CTL 决议

标准 (包含:年份)	条款	编号	年份
IEC 60335-1(2010)+am1(2013)	8.1.4		
类别		DSH 2013	2021
家用及类似用途设备			
主题	关键词	制定	批准年份
带II类结构的PTC外壳加热器	- 绝缘配合- 加强绝缘- 保护阻抗	ETF1	2022 CTL 全体会议

图 1: 测量电路框图

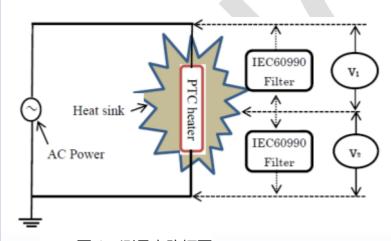
第8.1.4条款对保护阻抗的要求是否适用于本设计?

该标准可以这样解释:如果散热片的电压大于42.4V(按IEC 60990中规定的如下表所示,在没有滤波器的情况下测量),散热片部件应符合第8.1.4条款规定的保护阻抗的要求。

第 8.1.4 条款对保护阻抗的要求不适用于本设计,因为在带电部件和散热片之间没有连接部件(3.3.6 条定义的保护阻抗)。

保护阻抗的要求不适用以下原因:

- 1. 讨论的部件中没有使用保护阻抗,而是使用浮动电容,因此在没有滤波器的情况下测量的数据将根据测量仪器阻抗的不同而变化。
- 2. 通过8.1.4条款注释1中IEC60990规定的滤波器,可以实现符合8.1.4条款中第一个破折线项 (42.4V) 的要求。
